חוות דעת הנדסית - בדק בית

כתובת: [REDACTED]

סוג הנכס: דירת מגורים, 4 חדרים

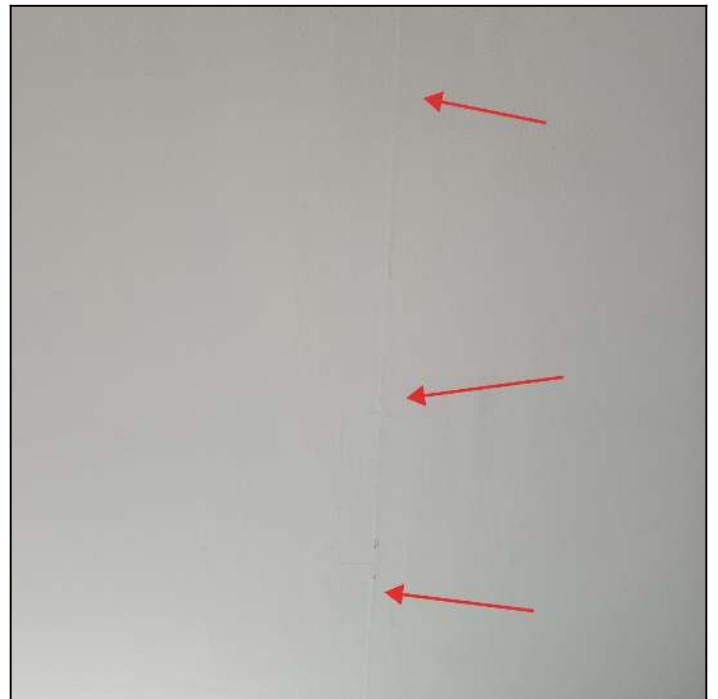
5.12 ממצא	מראה טיח/צבע לא אחיד.
מיקום	חדר רחצה הורים
הערה	בתקרה
המלצה	נדרש לתקן בצורה מקצועית למראה אחיד של הקיר ללא גוונים שונים

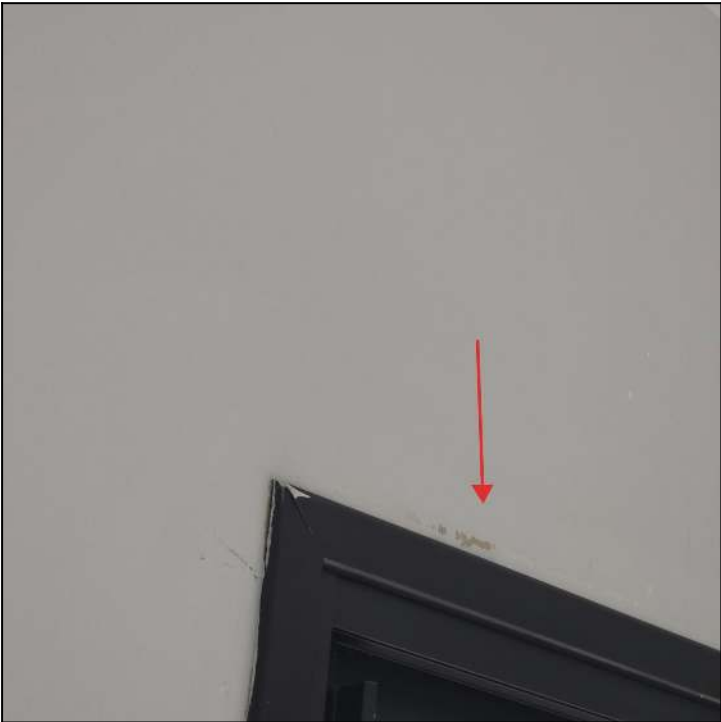
מראה טיח/צבע לא אחיד.	5.13 ממצא
חדר דיור (סלון)	מיקום
בהיקף אלומניום של וטרינה קטנה	הערה
נדרש לתקן בצורה מקצועית למראה אחיד של הקיר ללא גוונים שונים	המלצה

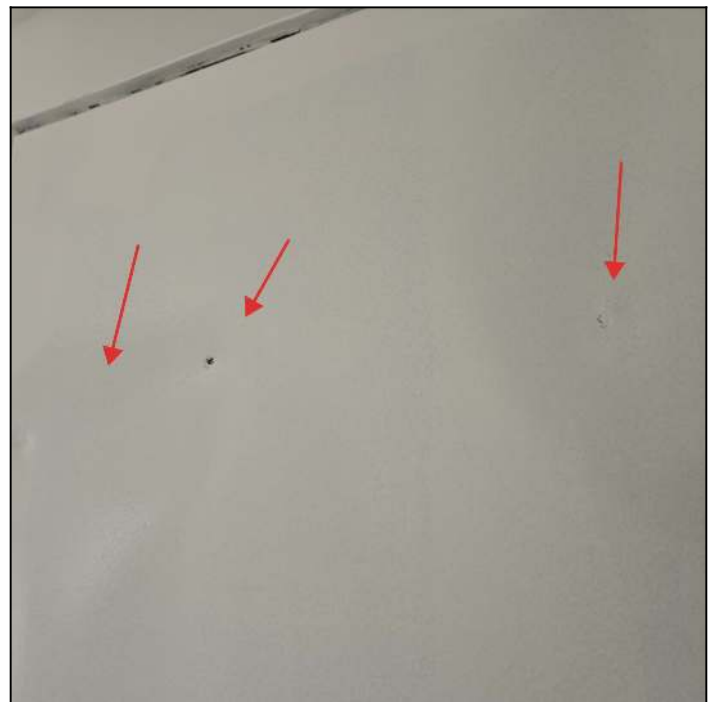
דלת הממ"ד עם פגיעות ומעיכות	6.4 ממצא
ממ"ד	מיקום
יש לבצע תיקון של דלת הממ"ד וצביעה יסוד המתאים לצביעה של פריט שעבר תהליך ציפוי	המלצה

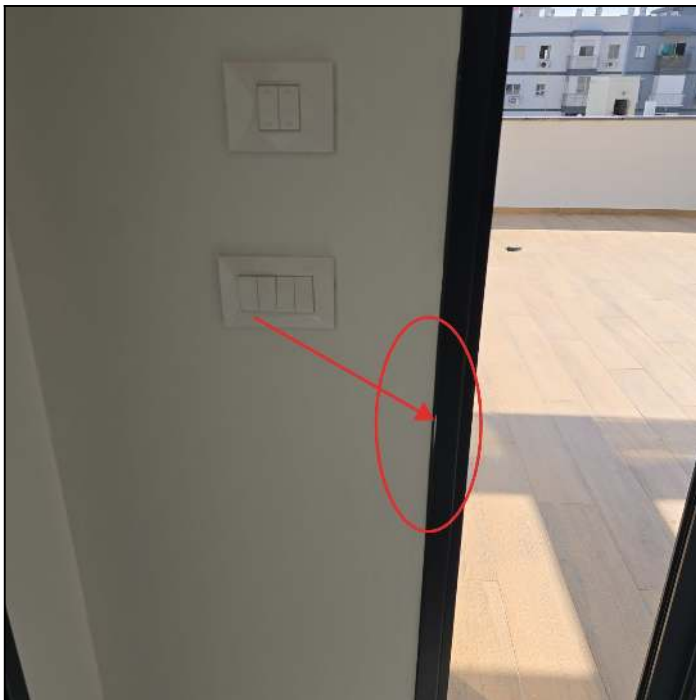
7.5 ממצא	פרופילי האלומיניום נמצאו עם פגיעות מכניות
מיקום	חדר דיור (סלון)
הערה	הלבשה שמאלית
המלצה	לתקן בצורה מקצועית על פי התקן ובמידת הצורך להחליף אם נדרש
תקן	[תקן 4068 חלק 1 סעיף 4.1]

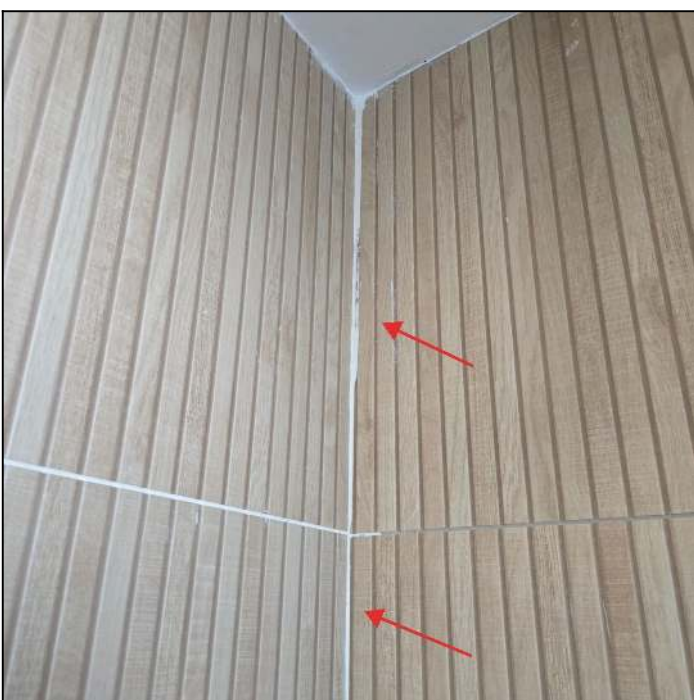
8.1 ממצא	מישקי ביניים - בין אריחי קרמיקה אופקיים ואנכיים לא בוצע בעזרת חומר איטום גמיש
מיקום	חדר רחצה כללי
המלצה	יש לחרוץ חומר קשיח ולבצע מילוי מישקי ביניים בעזרת חומר איטום גמיש על פי התקן
תקן	[תקן 1555 חלק 2 סעיף 4.7.2]

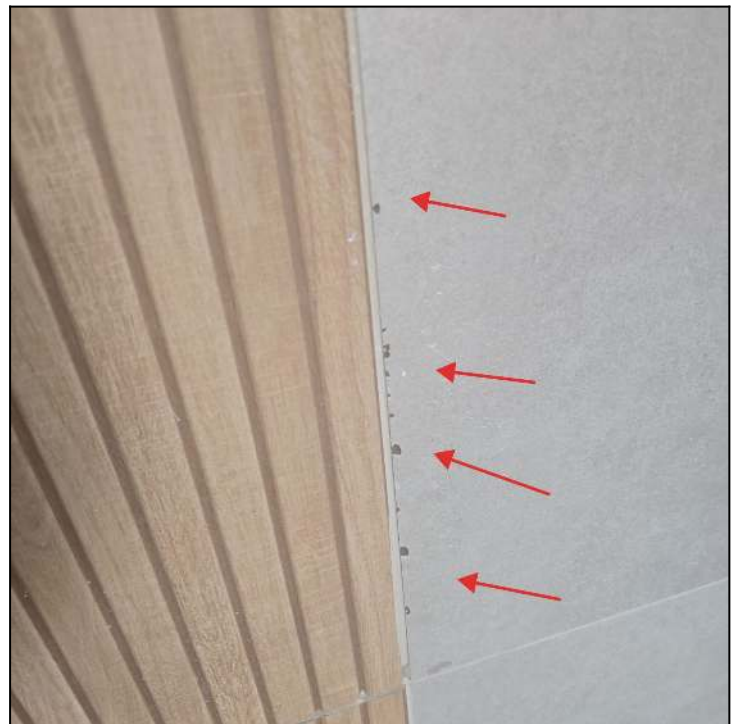
8.2 ממצא	אריחי קרמיקה שבורים/סדוקים בחיפוי קירות
מיקום	חדר רחצה כללי
הערה	באריח שמתחת לחלון
המלצה	יש לפרק את האריחים הפגומים ולהחליפם באריחים תיקנים שלמים
תקן	[תקן 1555 חלק 2 סעיף 5.3]

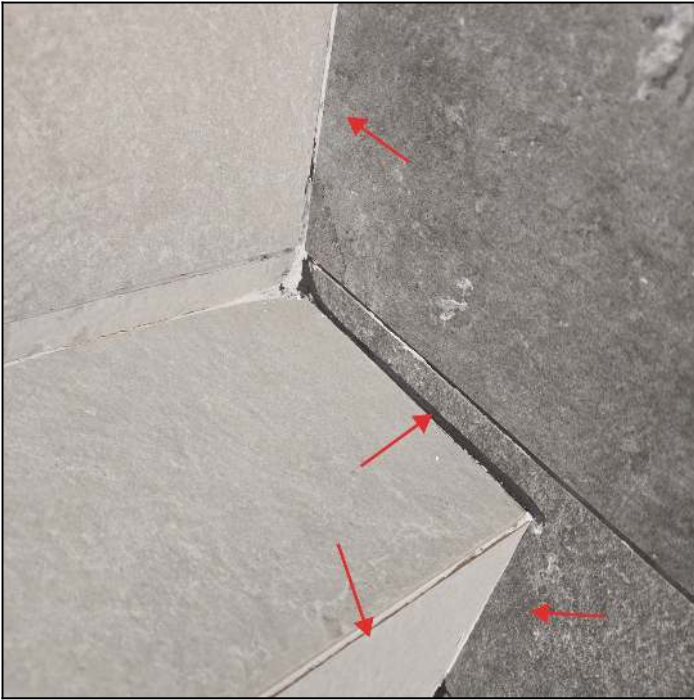
8.8 ממצא	מישקי ביניים - בין אריחי קרמיקה אופקיים ואנכיים לא בוצע בעזרת חומר איטום גמיש
מיקום	חדר רחצה הורים
המלצה	יש לחרוץ חומר קשיח ולבצע מילוי מישקי ביניים בעזרת חומר איטום גמיש על פי התקן
תקן	[תקן 1555 חלק 2 סעיף 4.7.2]

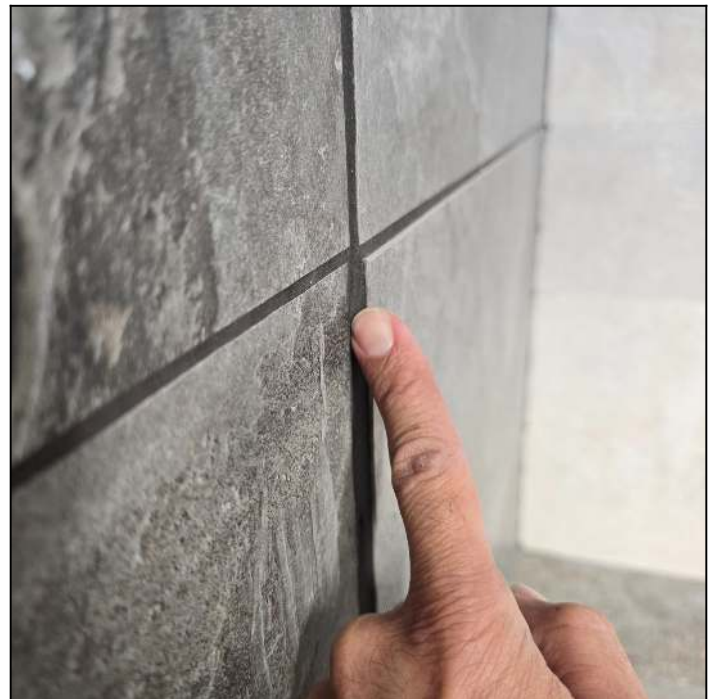
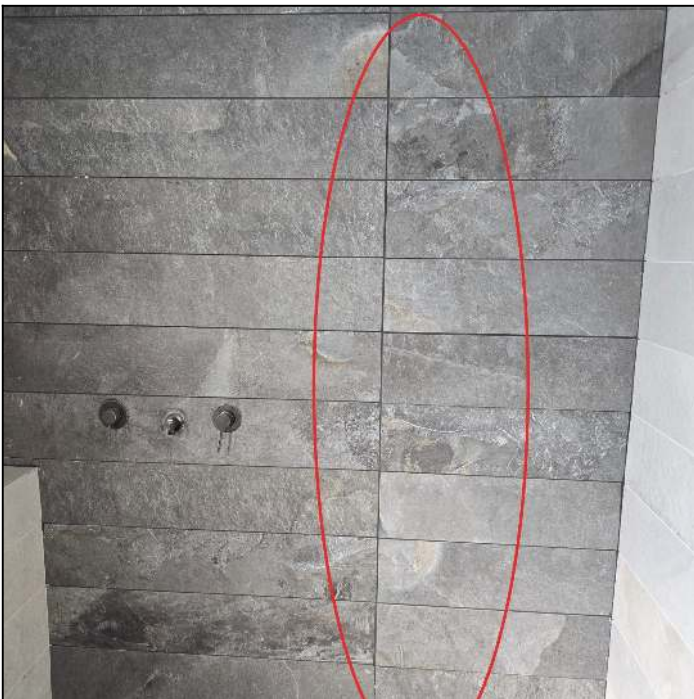
8.9 ממצא	סטייה של מעל 1.5 מ"מ בין אריח לאריח סמוך
מיקום	חדר רחצה הורים
המלצה	יש לפרק את האריח הבולט ולבצע חיפוי מחדש לפי התקן
תקן	[תקן 1555 חלק 2 סעיף 3.2.2]

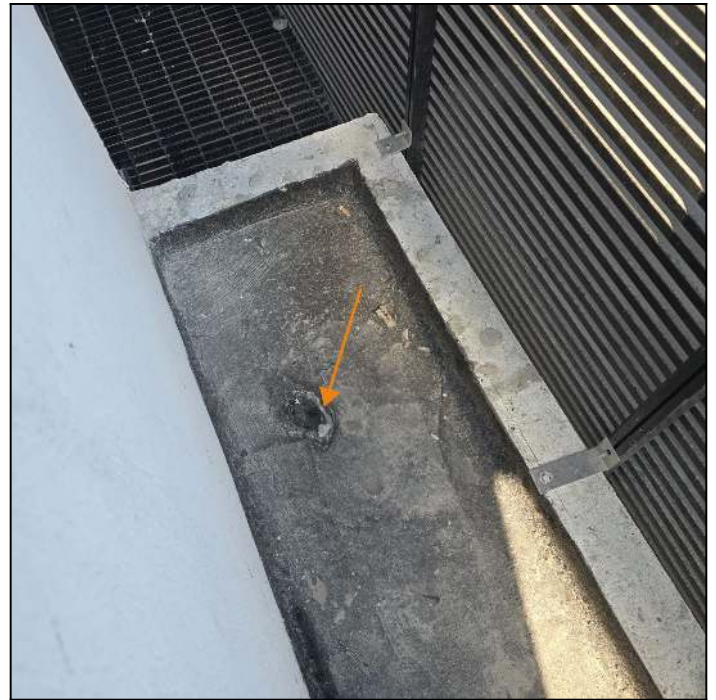
11.1 ממצא	חיתוך מסביב לניקוז/קופסת בקורת לא תיקני.
מיקום	מסתור כביסה
המלצה	יש לחתוך את האריחים מסביב לאביזר בצורת מעגל או ריבוע קרוב ככל האפשר. החיתוך ייעשה באמצעות כלי חיתוך מתאים. איטום המרווחים יבוצע בעזרת חומר אטימה תיקני

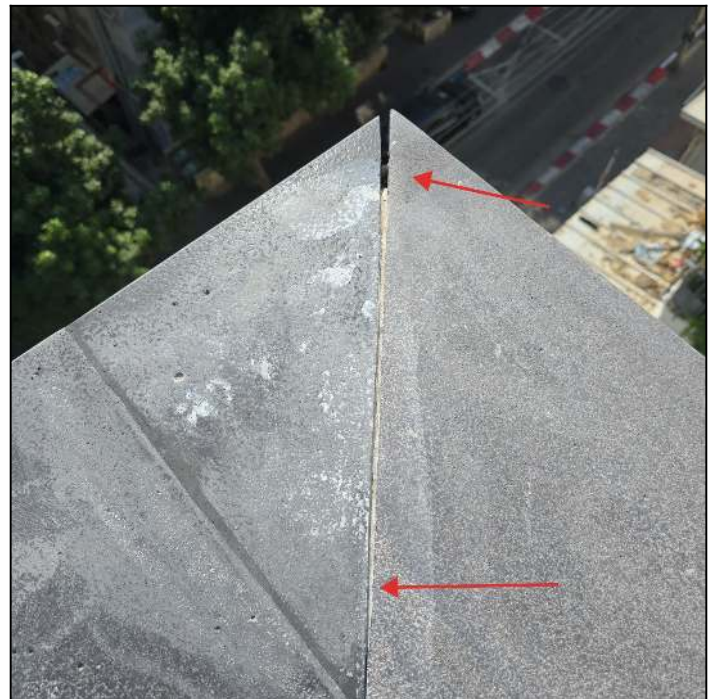
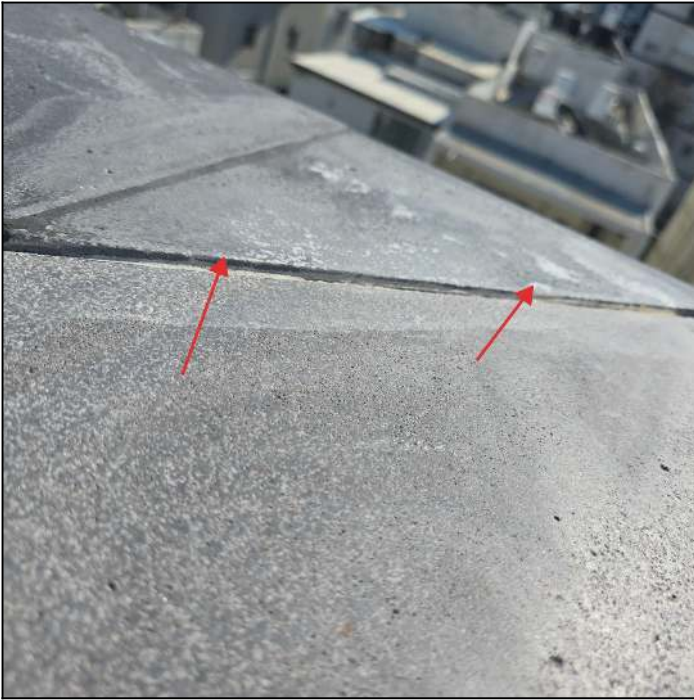
12.3 ממצא	הפרשי גבהים בין השיש
מיקום	מרפסת שמש
הערה	כולל מילוי
המלצה	לתקן

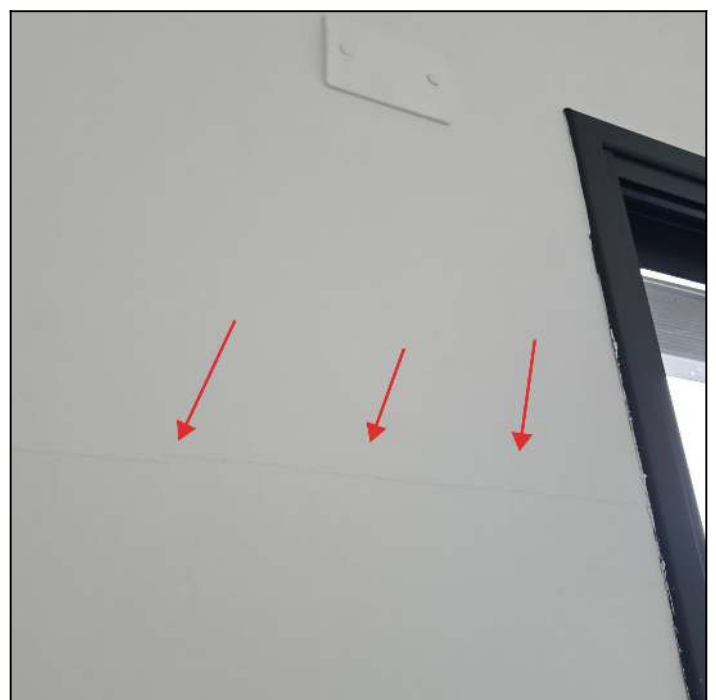
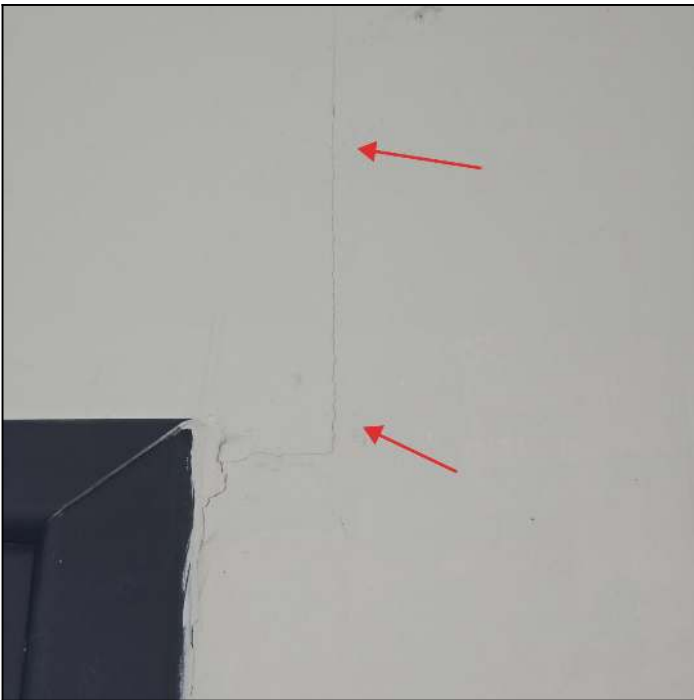
סדקים בחיבורי הלוחות גבס בקיר	13.1 ממצא
חדר שינה 1	מיקום
בהיקף החלון	הערה
לתקן	המלצה

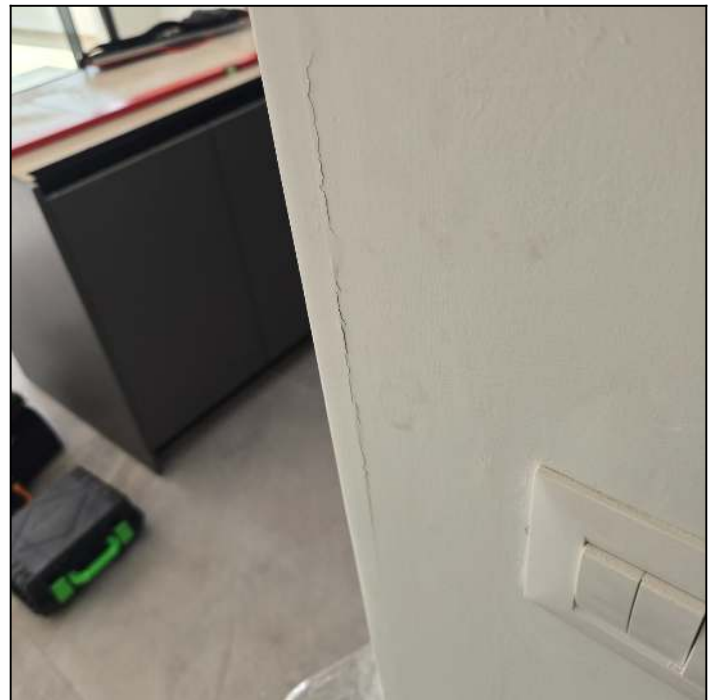
13.2 ממצא	פינה מתקלפת
מיקום	מטבח
הערה	עושה רושם כי אין פרופיל מאחורי הגבס שימנע תזוזה של הלוח גבס וכתוצאה מכך נוצרת סדיקה כל פעם מחדש

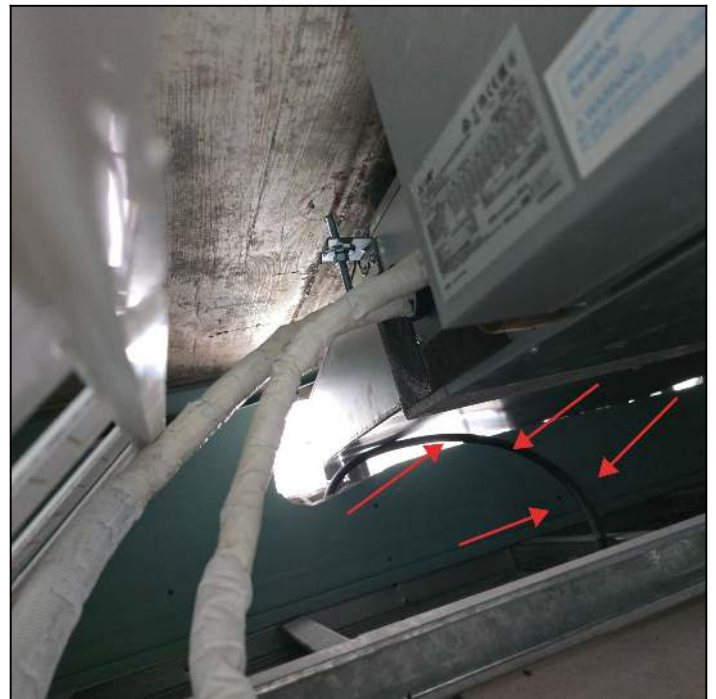
15.5 ממצא	רעשים מרוש דוש בזמן פתיחה וסגירה של המים
מיקום	חדרי רחצה
הערה	ככל הנראה צינור הדוש שנמצא בהנמכת הגבס לא מעוגן כנדרש
המלצה	לתקן בשתי המקלחות

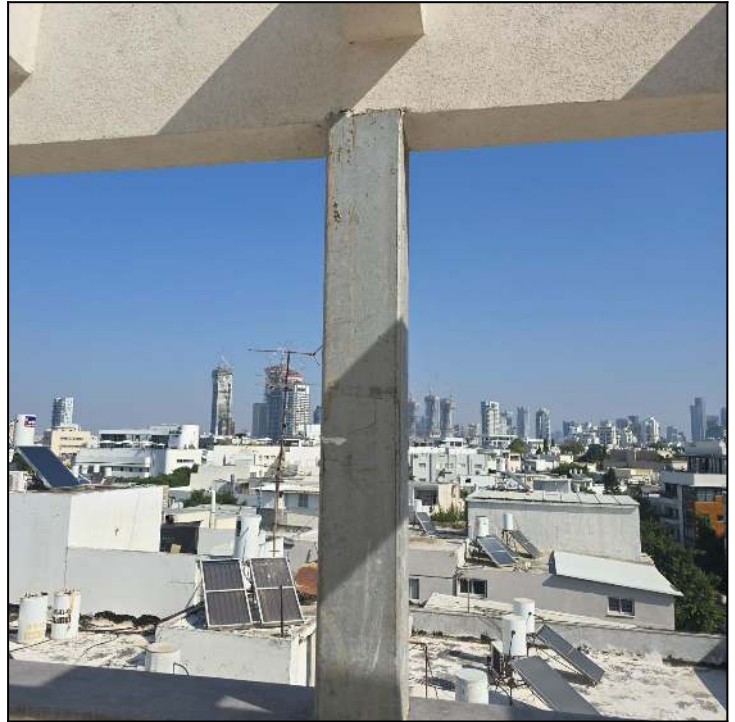
<u>16.1 ממצא</u>	עמוד פלדה ללא גמר
<u>מיקום</u>	מרפסת שמש
<u>המלצה</u>	להשלים גמר

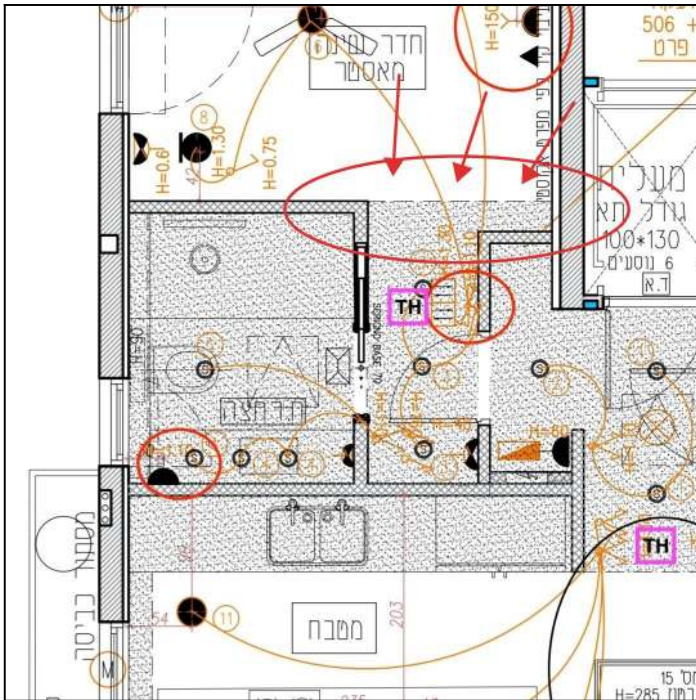
18.1 ממצא	מתז בולט מהקיר
מיקום	יחידת הורים
הערה	בפועל המכתב הגבס לא בוצע בהתאם לתוכנית הנמכות ולכן המתז נשאר בחוץ
המלצה	לתקן

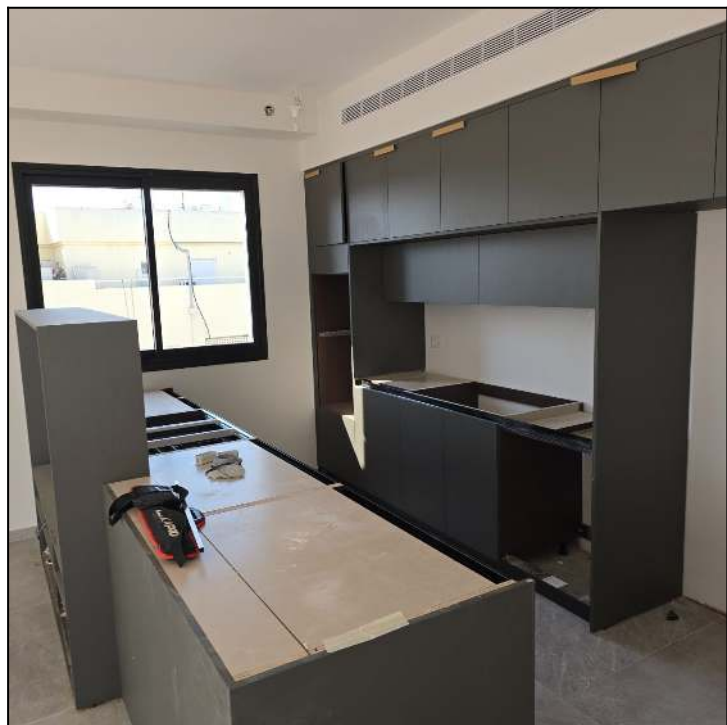
20.1 ממצא	השלמת שיש וחיפוי בהתאם לתוכנית
מיקום	מטבח

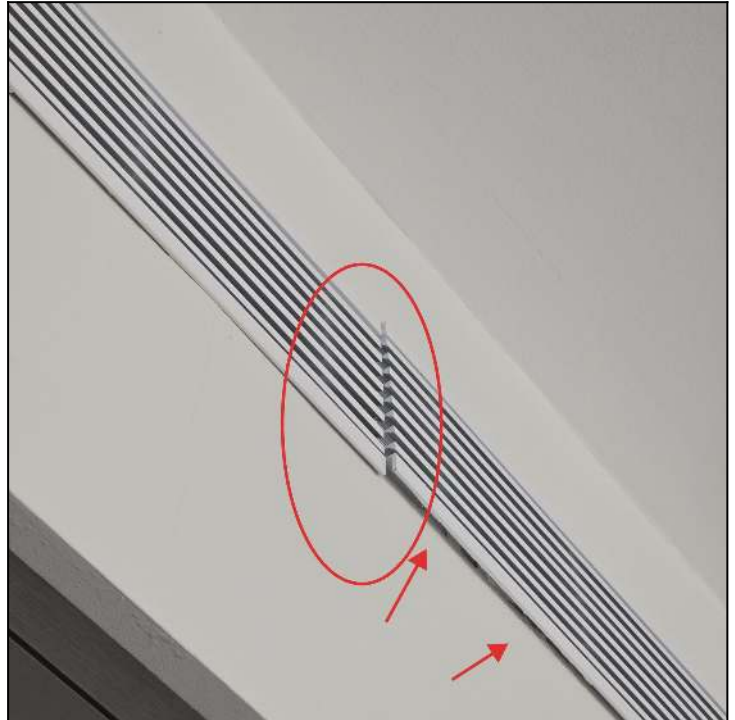
<u>21.1 ממצא</u>	גריל לא הותקן כנדרש
<u>מיקום</u>	חדר דיור (סלון)
<u>המלצה</u>	לתקן
